Raadsbesluit RIS300549

Voorstel van het college inzake Vaststelling bestemmingsplan Bezuidenhout, 2e herziening - Grotiusplaats

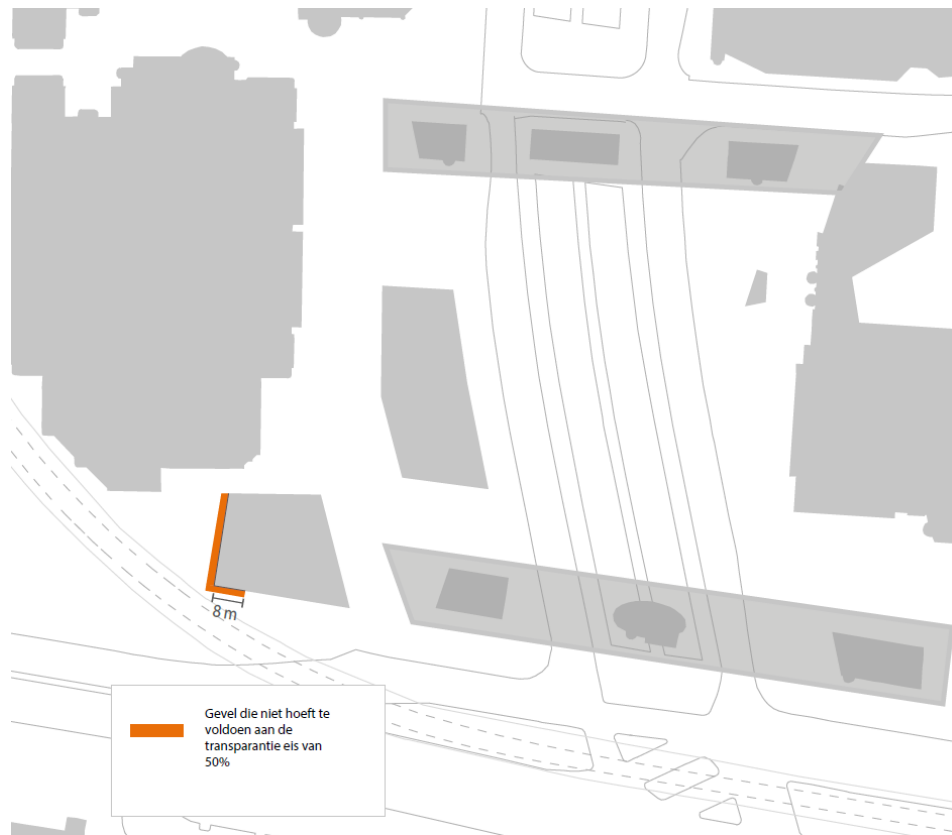
f. 70% van de gevellengte wordt transparant uitgevoerd;

g. het gestelde onder f geldt niet voor de gevels welke niet op de prins Clauslaan of prins Willem Alexanderweg zijn georiënteerd en zijn gelegen binnen het bestemmingsvlak waarvoor een maximum bouwhoogte van 101 m is opgenomen.

f. 50% van de plint wordt transparant uitgevoerd;

1. Verwijderen dubbelbestemming Leiding - Water

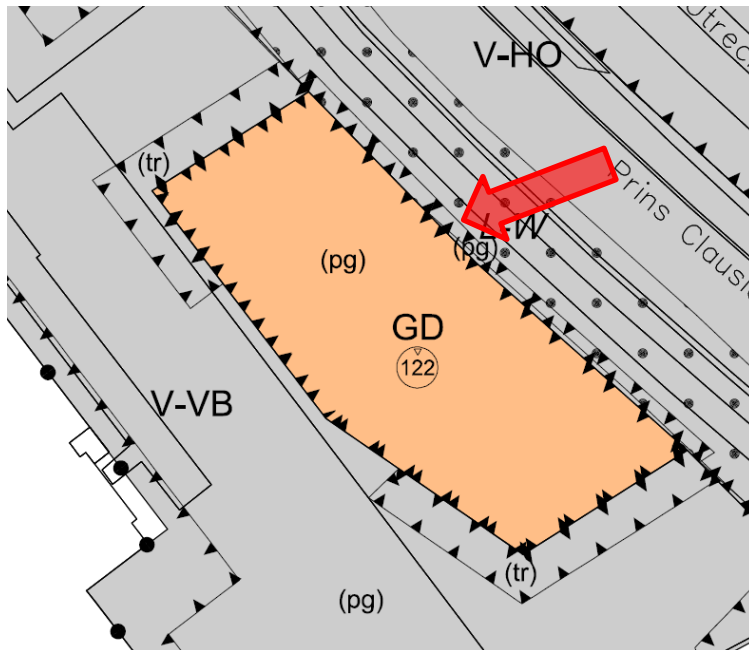
De dubbelbestemming Leiding – Water wordt van de verbeelding verwijderd, evenals uit de legenda.

Toelichting: de leiding is niet planologisch relevant.

2. Aanpassen ligging functieaanduiding parkeerbak

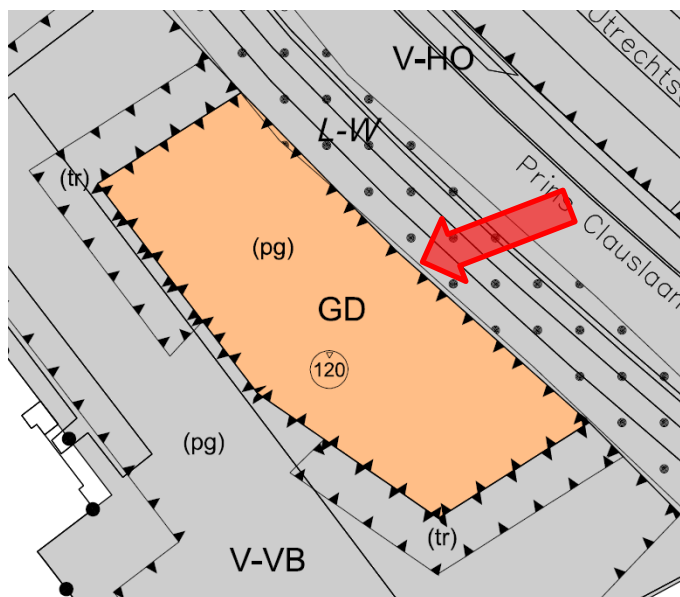
Het deel van de functieaanduiding ‘parkeergarage’ (pg) die samenvalt met de dubbelbestemming Leiding – Water (zie onderstaande afbeelding) wordt aangepast.

De grens van de functieaanduiding 'parkeergarage' (pg) komt ter hoogte van de bestemming 'Gemengd' te liggen, zie onderstaande afbeelding.
